# Projet du sentier des Plaines-LeBreton

RAPPORT DE CONSULTATION PUBLIQUE DE DÉCEMBRE 2020 À FÉVRIER 2021

**Tronçon 1** : Voie cyclable et sentier piétonnier séparés reliant l'esplanade de la station Pimisi (niveau inférieur), au Sentier de la capitale, qui longe la rivière des Outaouais.

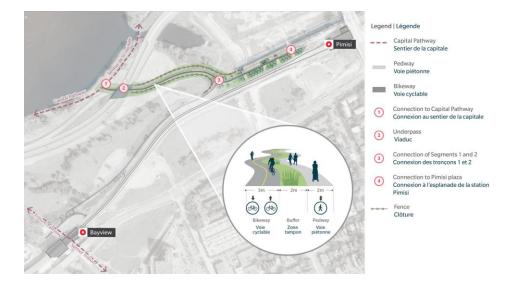
La largeur de trois mètres de la piste pour cyclistes semble un peu étroite. Trois mètres, c'est le maximum absolu. L'idéal serait de l'élargir, si possible, surtout dans les virages.

S'IL VOUS PLAÎT, séparez physiquement les zones de cyclisme et de marche. Les sentiers polyvalents, comme ceux qui longent le canal, me sont inutilisables à pied à cause des cyclistes agressifs. Des sentiers pédestres et cyclables séparés sont beaucoup plus sécuritaires pour les personnes âgées, les enfants et toute personne à mobilité réduite.

Sentier séparé: Le sentier sera séparé pour les piétons et les cyclistes là où l'espace disponible le permet. Le tronçon 1 et la zone de ralentissement comprendront un sentier séparé offrant une piste cyclable de trois mètres de large et une piste piétonne de deux mètres de large. Le long du tronçon 1, la séparation sera assurée par une zone médiane paysagée d'environ deux mètres de largeur. Dans la zone de ralentissement, la piste cyclable et la voie piétonne seront séparées par une rangée de pavés.

**Zone de ralentissement :** Espace avec des endroits où s'asseoir, se reposer et admirer la vue de l'aqueduc patrimonial, à l'ouest de l'esplanade de la station Pimisi.

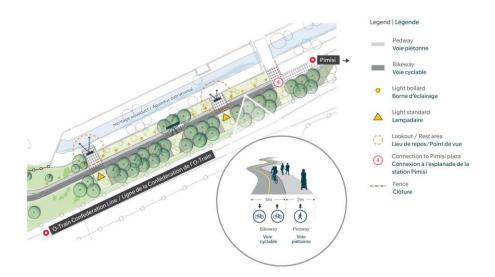
Certaines suggestions pour la zone de ralentissement étaient axées sur l'aménagement du sentier et du paysage environnant. Certains répondants ont souligné l'importance de séparer la voie piétonne et la voie cyclable, surtout dans la zone de ralentissement. La question de la signalisation a également été soulevée par plusieurs répondants, tant sur le plan de la sécurité (p. ex., encourager les cyclistes à respecter les piétons qui partagent le sentier) que de l'interprétation (p. ex., affichages multimédias et panneaux d'information sur les caractéristiques patrimoniales du site). Plusieurs participants ont exhorté la CCN à mettre en valeur l'environnement naturel autour du sentier en protégeant les habitats, en plantant des arbres et en créant divers types de jardins (p. ex. un jardin de pollinisateurs, un jardin d'espèces indigènes, des arbres et des plantes comestibles, un jardin communautaire, etc.). Quelques répondants ont suggéré d'ajouter une fontaine ornementale aux plans d'aménagement.

Quelques répondants se sont opposés au concept de zone de ralentissement, soutenant que le sentier devrait être conçu de façon à ce que les cyclistes n'aient pas à ralentir ou à descendre de leur vélo pour traverser la zone. Un nombre similaire de participants craignaient que la zone de ralentissement ne fonctionne pas et que certains cyclistes la traversent à toute vitesse, mettant ainsi en danger les piétons. L'application de la loi, l'éducation et la signalisation ont été proposées par certains répondants comme solutions aux conflits potentiels entre les utilisateurs à haute et à basse vitesse.

Généralités: La zone de ralentissement a été conçue pour offrir une certaine souplesse en décontaminant l'ensemble de la zone de ralentissement afin de permettre davantage d'utilisations (comme la consommation de nourriture et de boissons) et de permettre de futures utilisations pour activités. Profiter des vues était également un objectif de conception pour la zone de ralentissement, qui comprend la création de deux points de vue, l'amélioration de l'état des garde-fous le long de l'aqueduc, l'ajout de deux grands bancs et d'éclairage, la plantation décorative et la plantation de nouveaux arbres.

Éclairage: La sécurité des usagers a été une considération clé de l'aménagement, y compris l'application des principes de prévention du crime par l'aménagement du milieu et l'impact de la pollution lumineuse sur les plantes, la faune et le ciel nocturne. Le Sentier de la capitale, qui longe de la rivière des Outaouais, n'est actuellement pas éclairé, pas plus que le sentier Trillium au nord de la station Bayview, qui sont les points de raccordement du sentier au nord et à l'ouest, respectivement. Ainsi, l'intégration de l'éclairage s'est limitée uniquement à la zone de ralentissement comme transition de l'éclairage à l'esplanade de la station Pimisi.
